改善箇所説明図

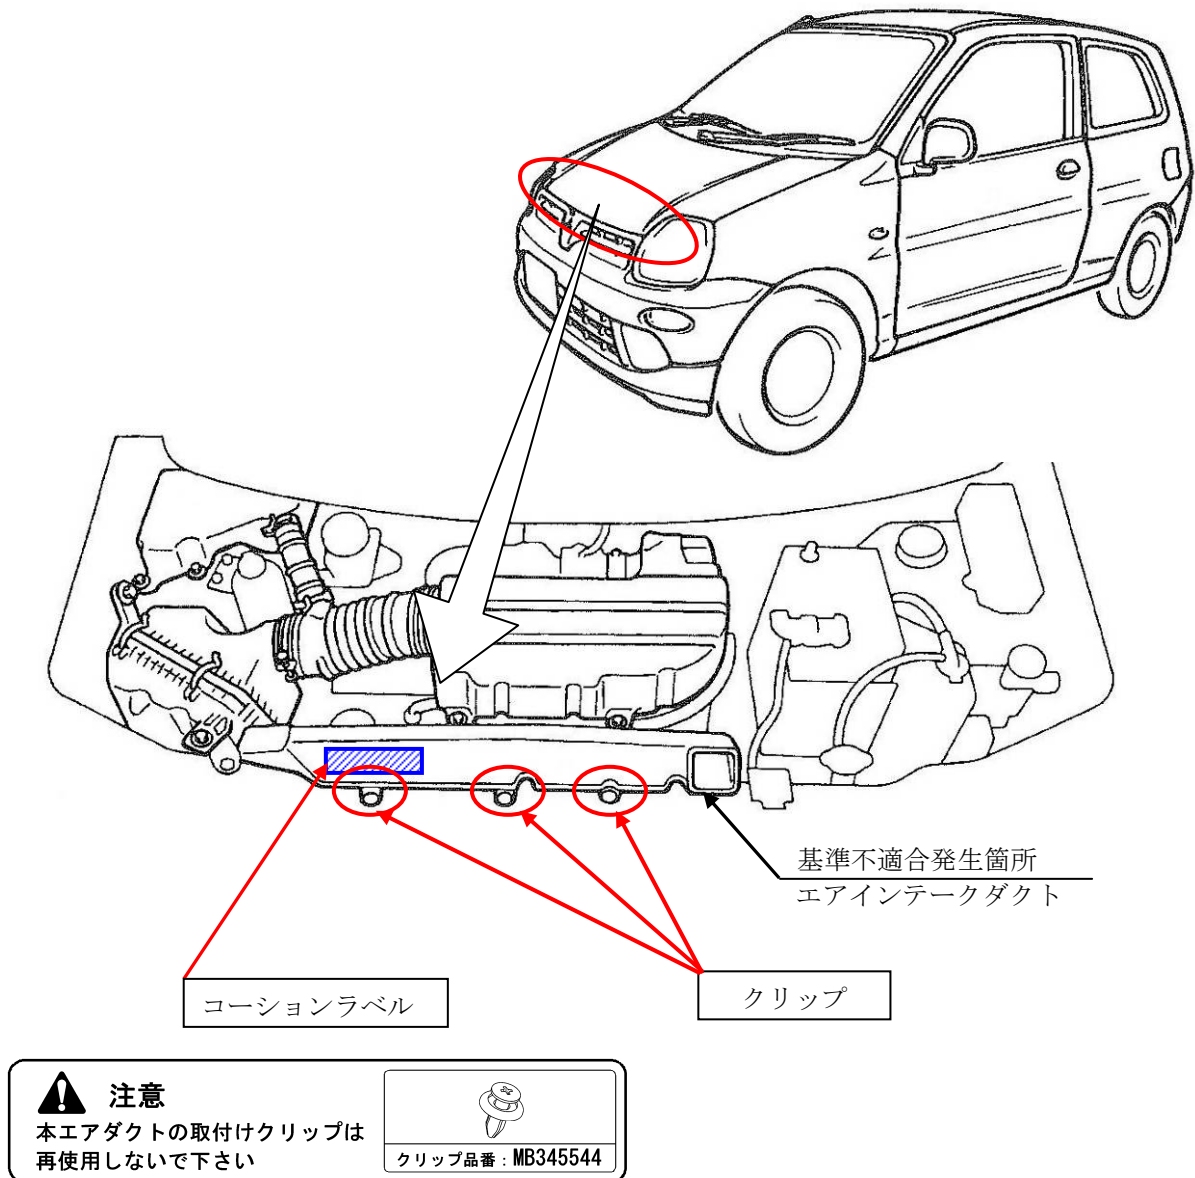
原動機のエアインテークダクトの固定用クリップにおいて、クリップ取外しのため一旦押し込む際、必要以上の力で押し込むことでクリップに亀裂が発生する場合がある。そのままクリップを再使用すると亀裂が進行し、使用過程でクリップが破損してエアインテークダクトが外れ、最悪の場合、エキゾーストマニホールド上に落下して、溶損や発火に至るおそれがある。

全車両、エアインテークダクトの固定用クリップを対策品に交換し、エアインテークダクトにクリップの再使用不可を記載したコーションラベルを貼付する。

注：図中の 内は、交換または追加貼付する部品を示す。

識別：エアインテークダクトに貼付の対策コーションラベルにより識別する。
